Modulo per la presentazione delle osservazioni per i piani/programmi/progetti sottoposti a procedimenti di valutazione ambientale di competenza statale

ID: Codice procedura (ID_VIP/ID_MATTM):10844

Impianto per la produzione di energia elettrica da fonte eolica, costituito da 6 aerogeneratori della potenza complessiva di 37,2 MW, un sistema di accumulo da 25 MW e relative opere connesse in località "Rempillo" nel comune di Pitigliano (GR).

TESTO DELLE OSSERVAZIONI

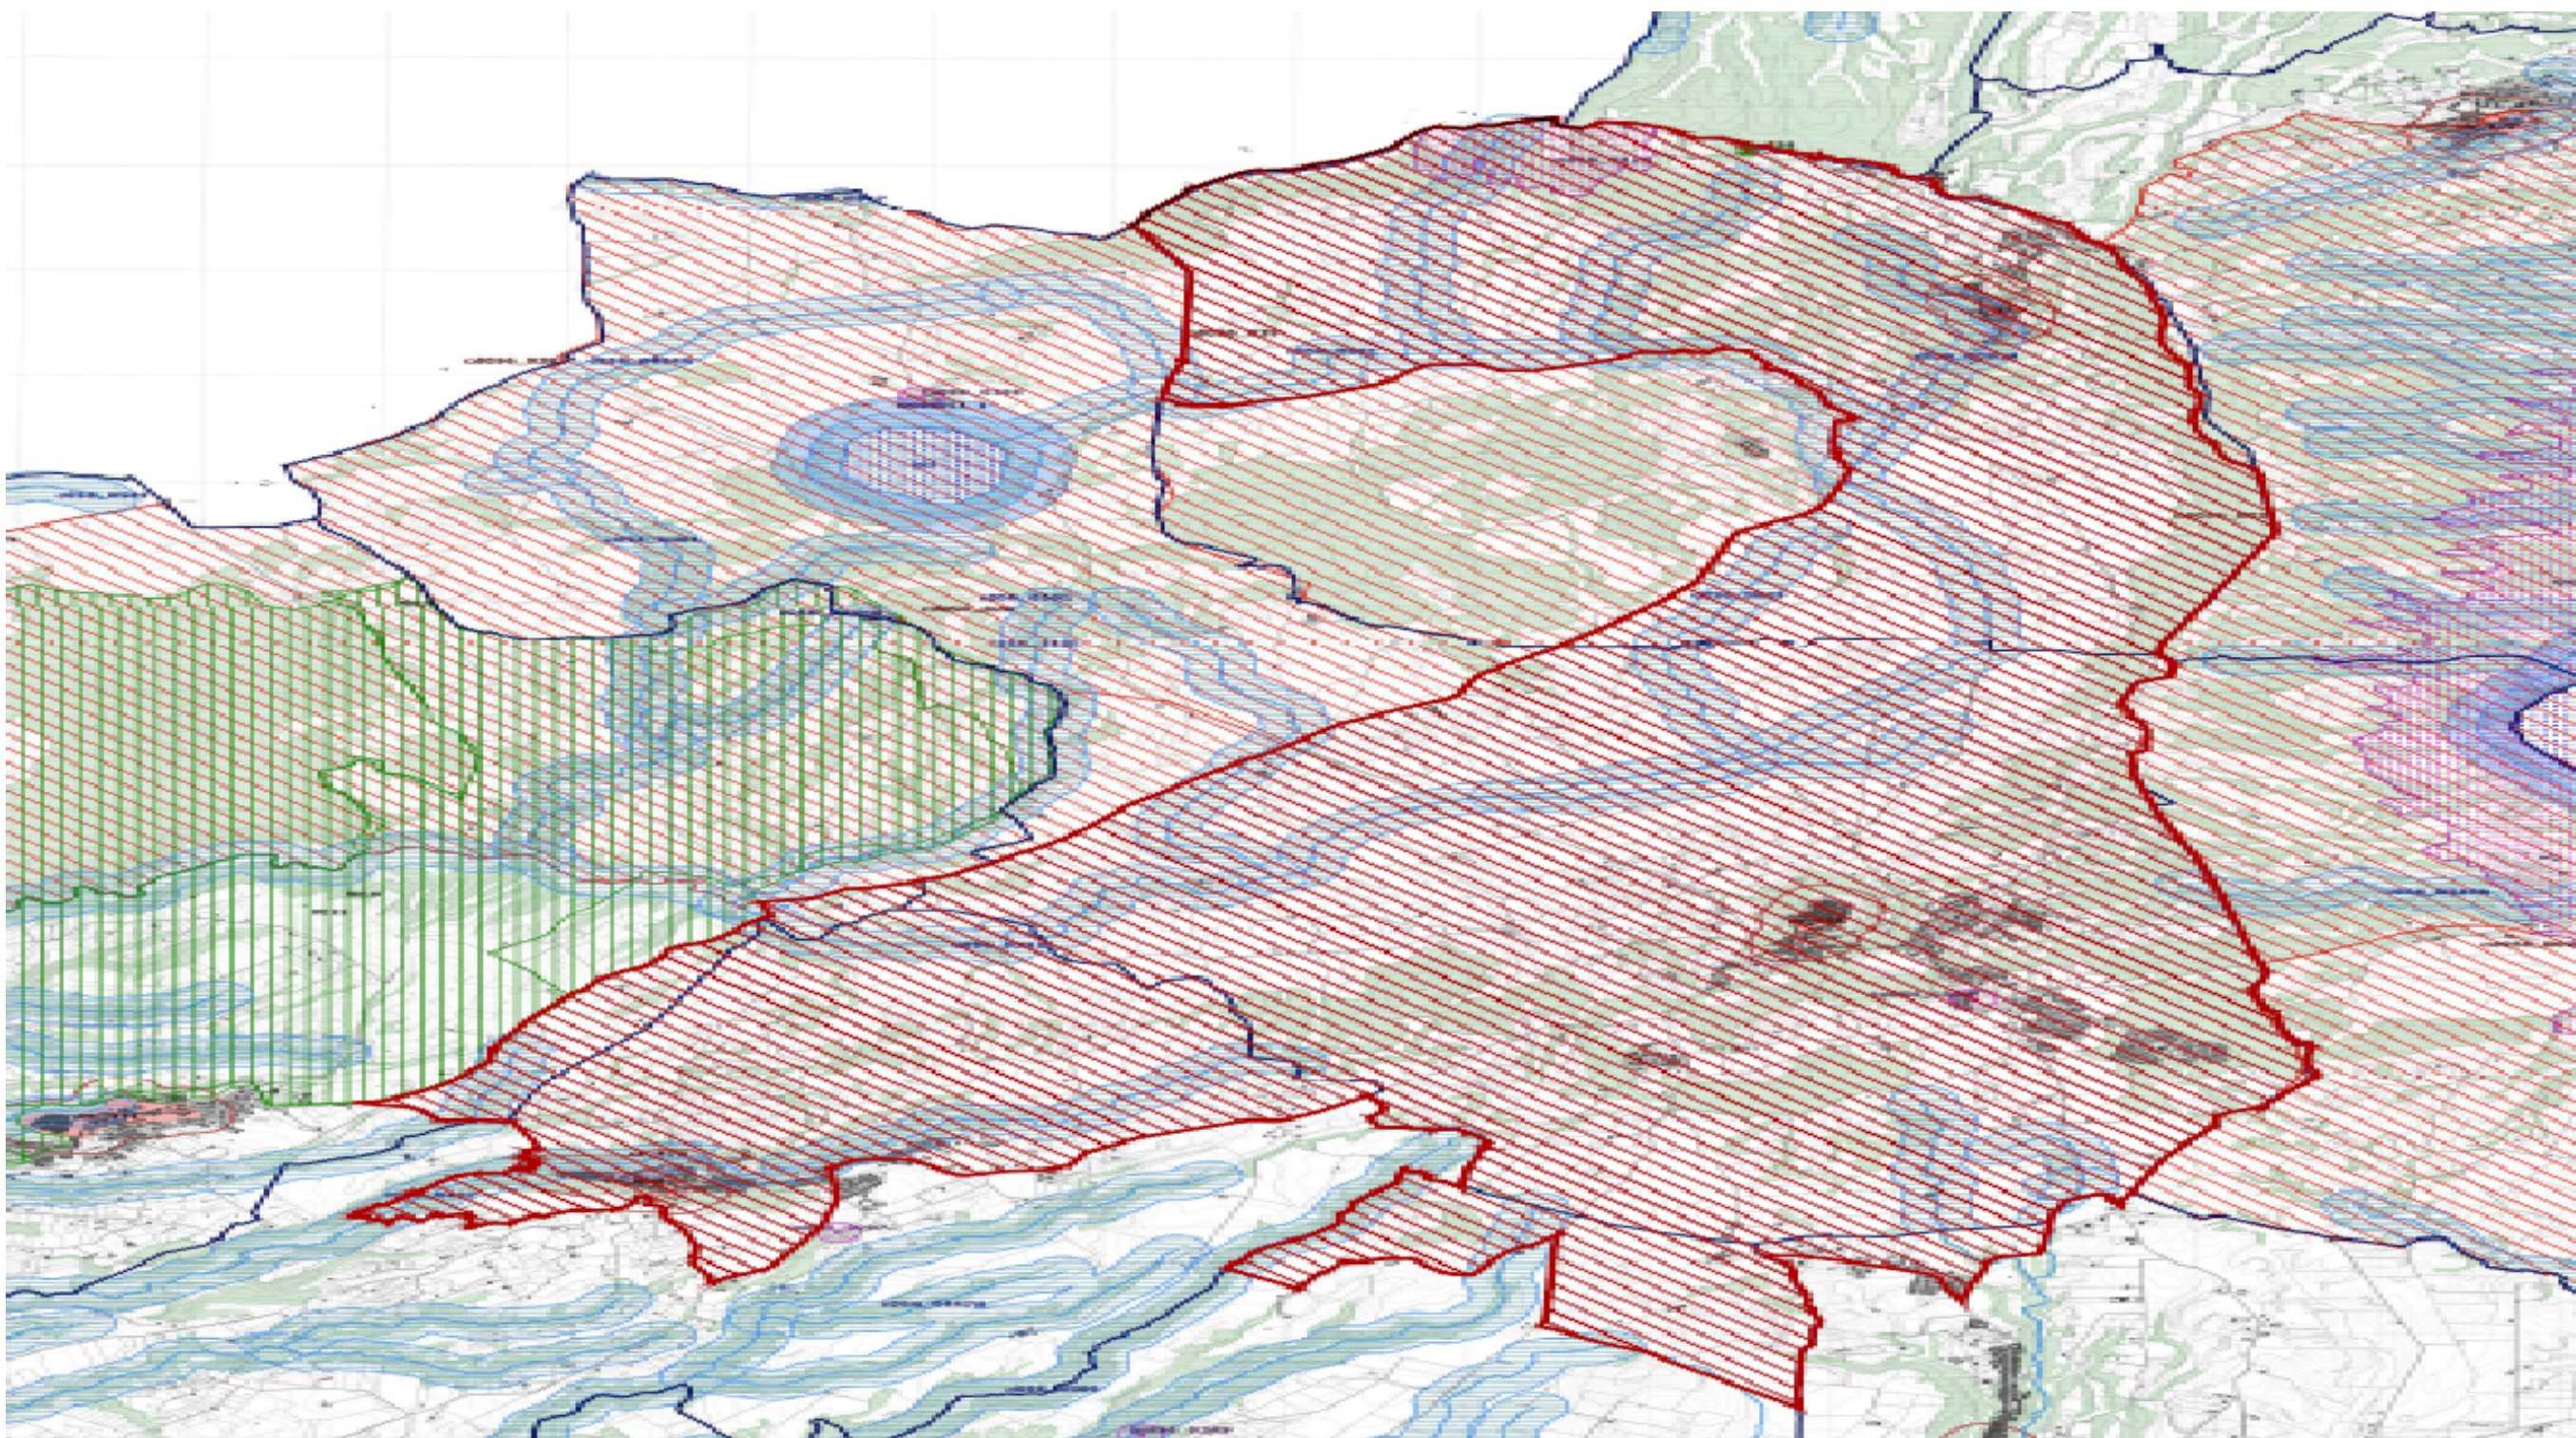
l'immagine n. 2 dell'ALLEGATO) all'area di notevole interesse pubblico "Conca del lago di Bolsena" (D.M. 24.10.1960). Praticamente una vasta zona che per interesse paesaggistico e naturalistico oltre che storico, archeologico e identitario rappresenta un unicum nel panorama nazionale.

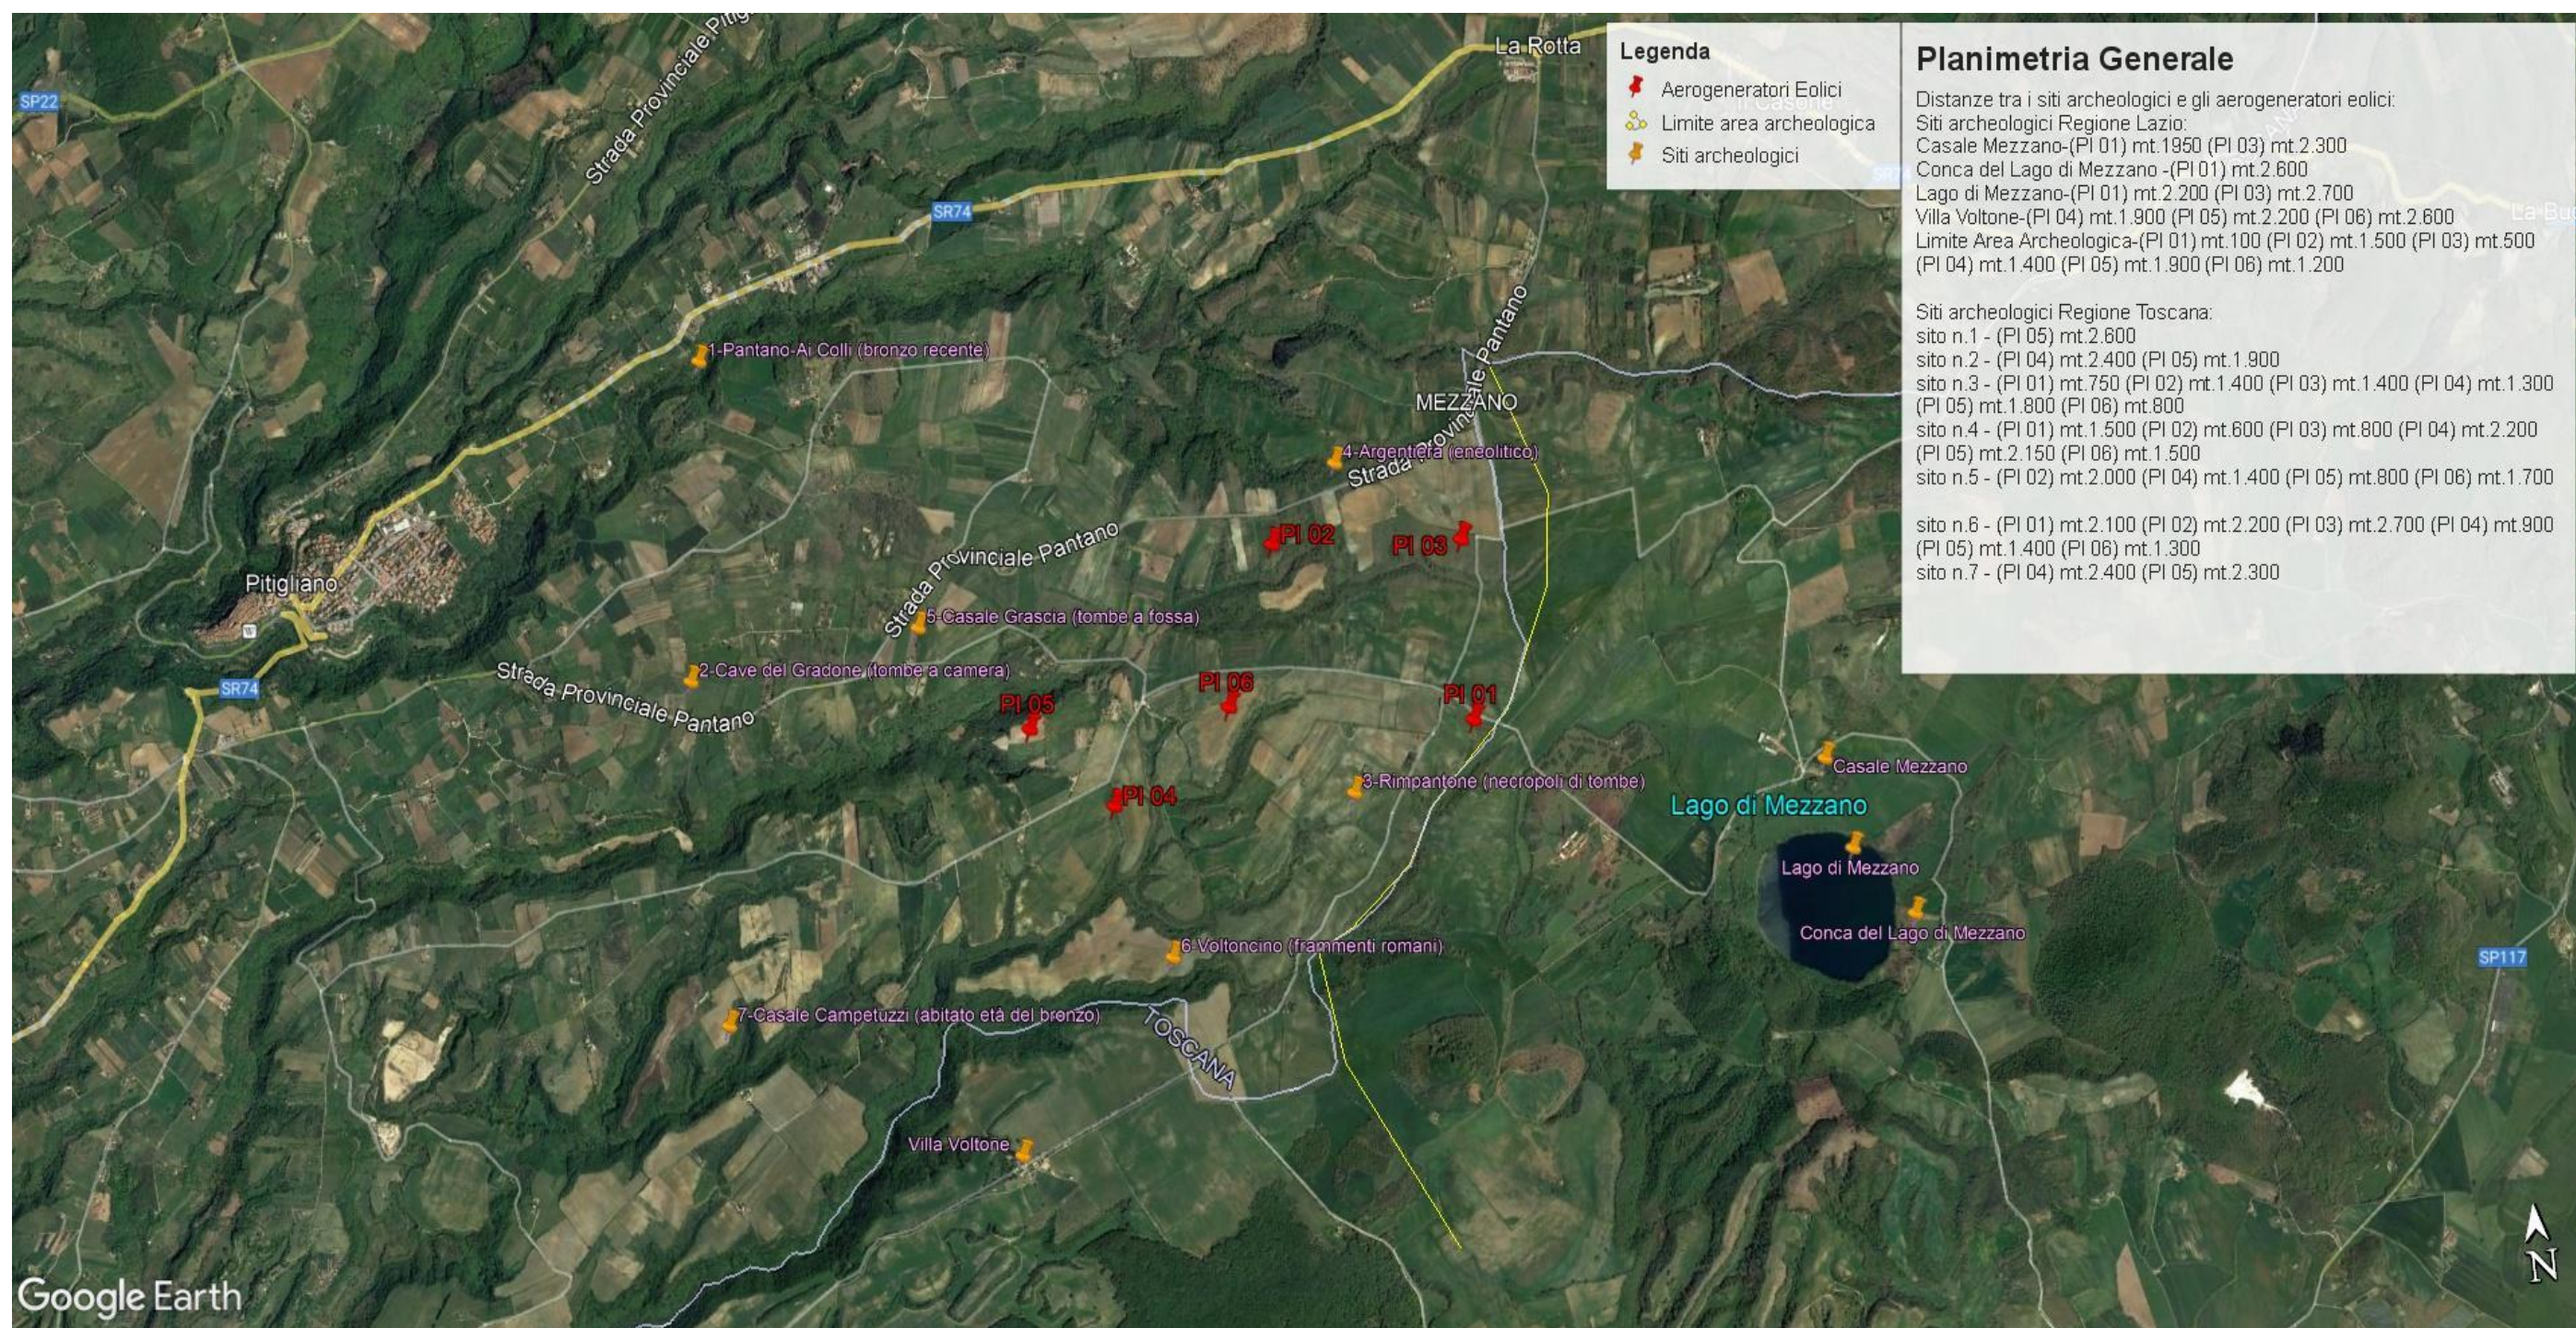
Inoltre, la zona in cui insisterebbe l'impianto eolico industriale Rempillo è compresa nelle fasce di rispetto di 3 km di diversi beni archeologici tutelati dalla parte II del Codice dei Beni Culturali (vedi

Allegato, immagine n. 3). Inoltre le pale P04 e P05 ricadono all'interno di un'area archeologica che la Proponente vorrebbe cancellare per il semplice fatto che non è riportata nel documento regionale ma nel documento provinciale come meglio dettagliato nell'Osservazione n. 5. Alla luce di quanto documentato appare chiaro quindi che la collocazione dell'impianto non ha tenuto conto alcuno dei vincoli dell'area nella quale è stato progettato e l'inserimento dell'impianto eolico nel paesaggio e sul territorio non è corretto (Allegato IV delle Linee guida nazionali di cui al D.M dello Sviluppo economico del 10.09.2010).

Immagine n. 4 Situazione di saturazione da impianti FER nella provincia di Viterbo. Non sono riportati gli impianti fotovoltaici e agrivoltaici che hanno inciso per buona parte nel cumulo di impianti FER per superare già nel 2023 gli obiettivi del PNIEC assegnati alla Regione Lazio per il 20230.

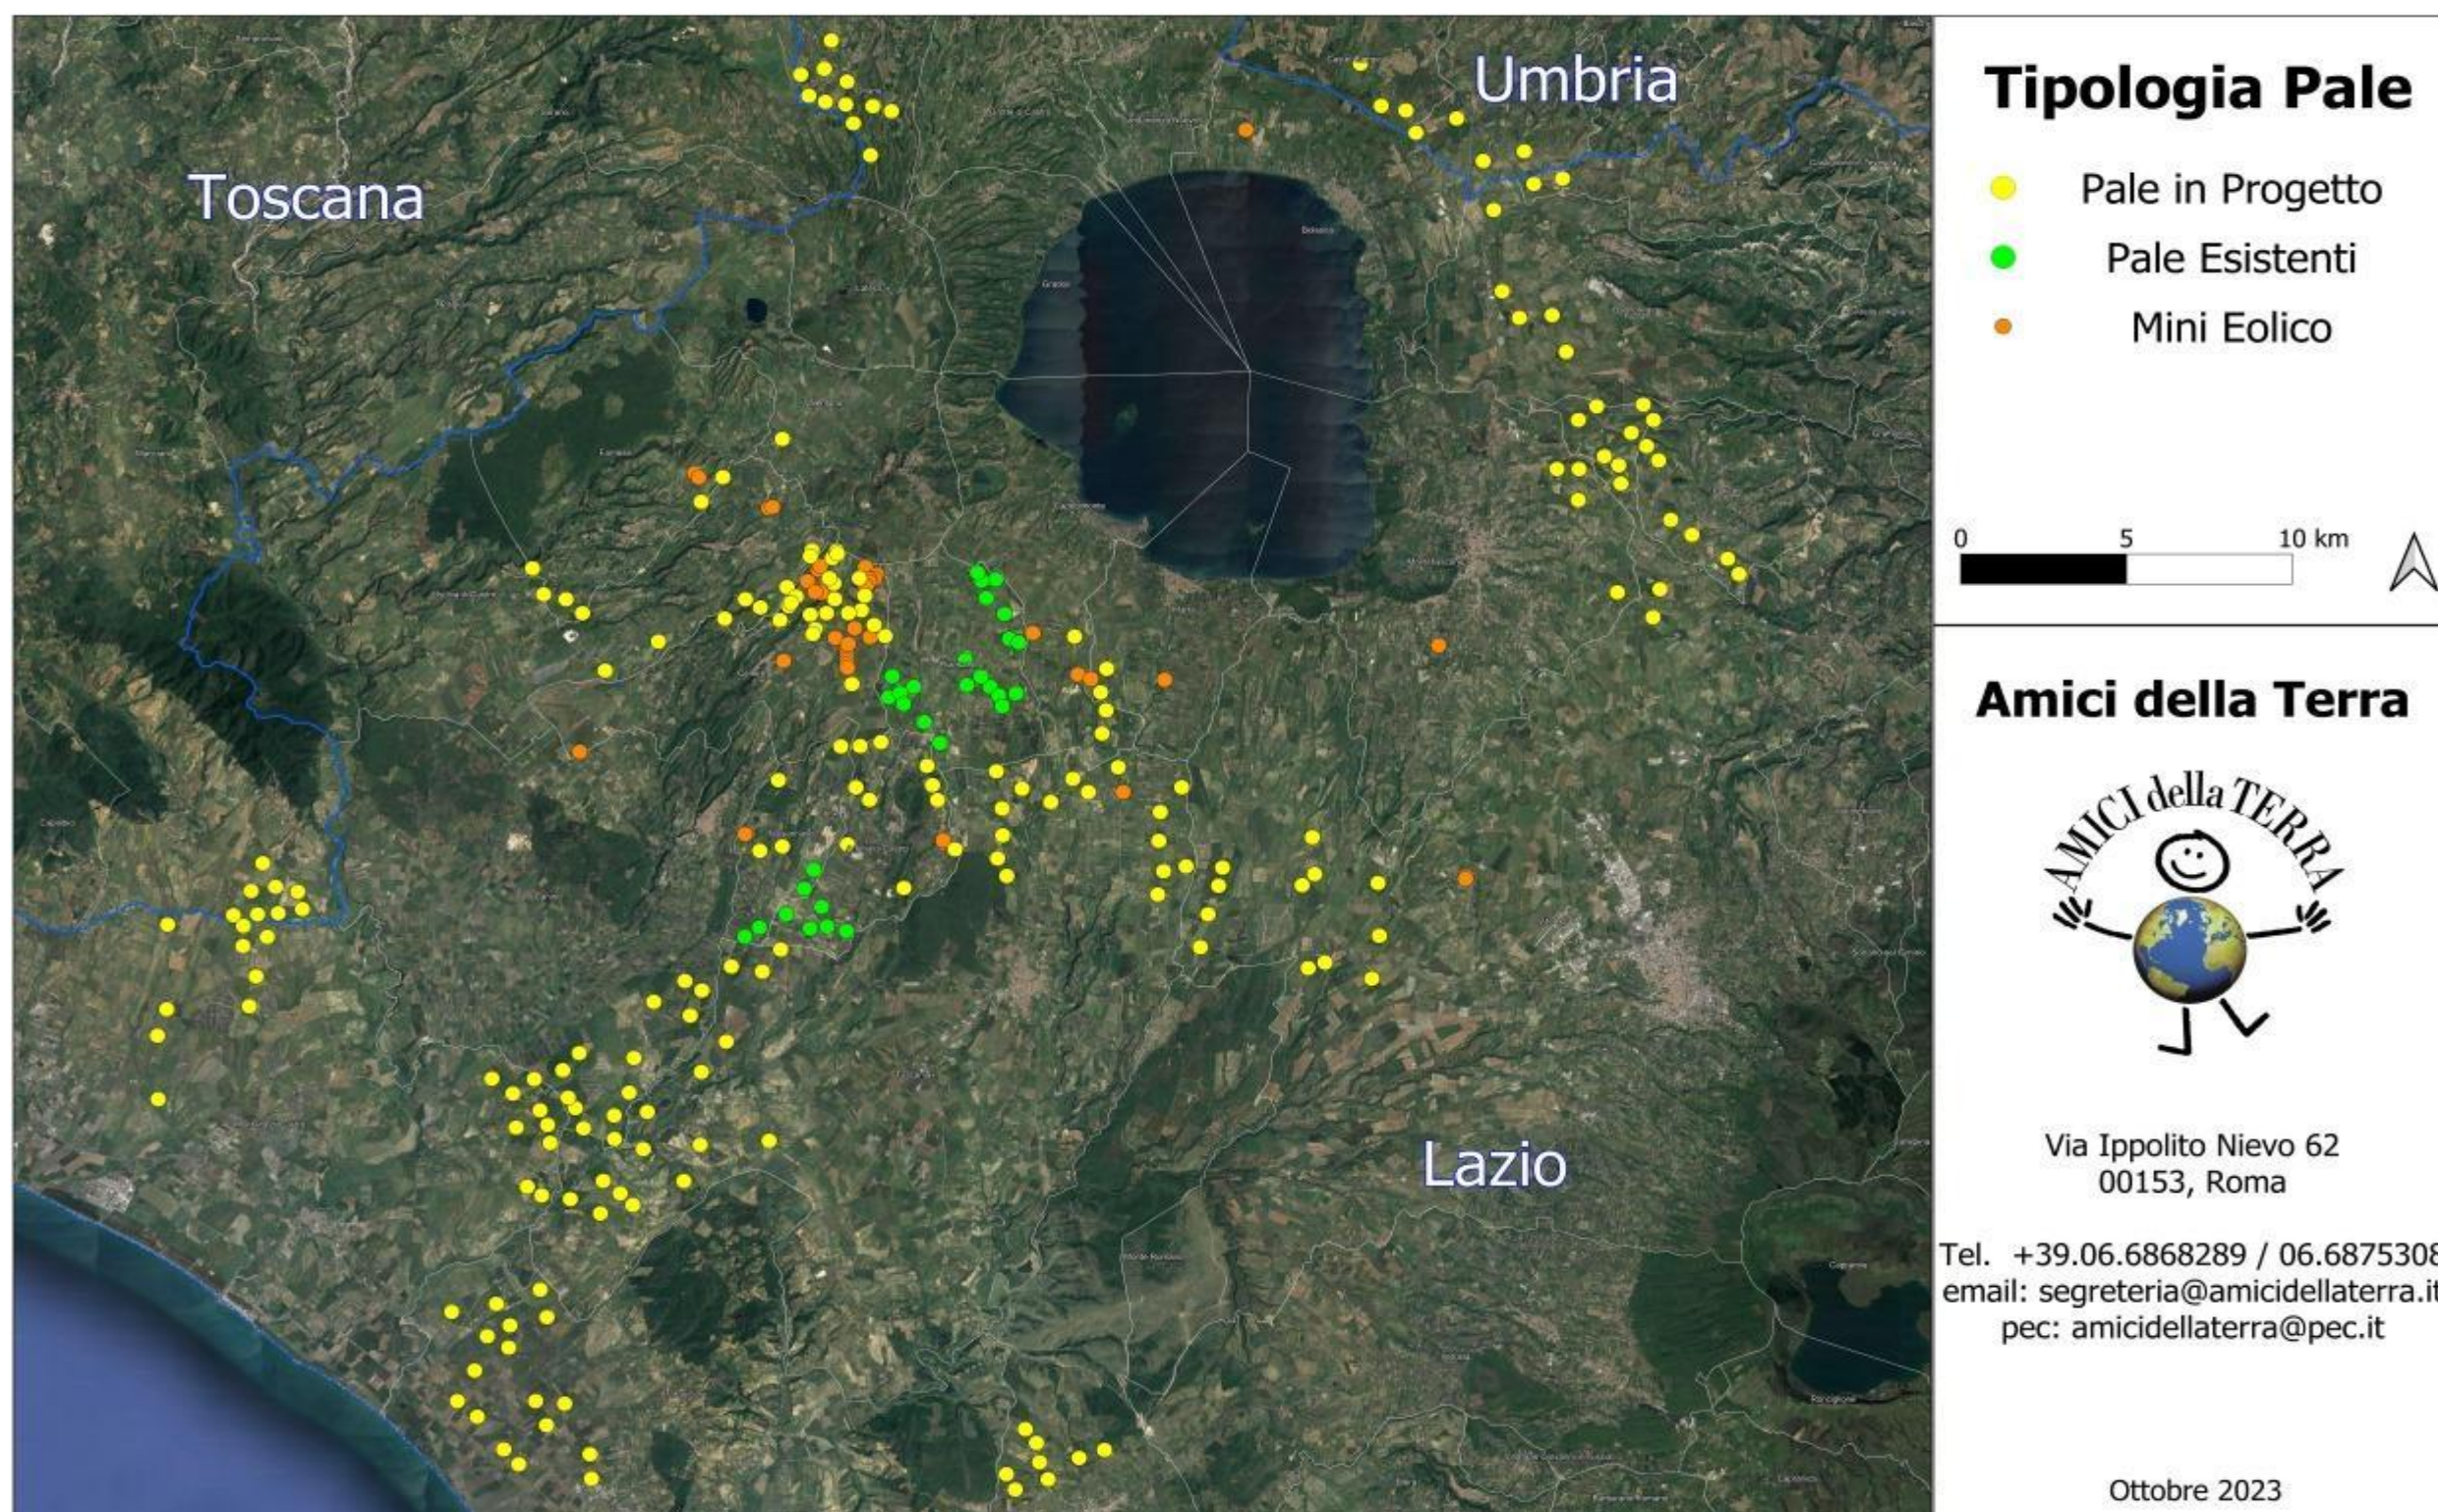
nn. 1 e 2 e crea anche degli impatti negativi anche sui beni naturalistici come verrà dettagliato nell'Osservazione n. 4. Inoltre andrebbe a sommarsi al già enorme cumulo di impianti eolici e fotovoltaici e geotermici che già creano una elevata criticità ambientale nella provincia di Viterbo e interferiscono anche con il territorio toscano come si può vedere dalle immagini nn. 4 e 5 dell'Allegato n. 1.
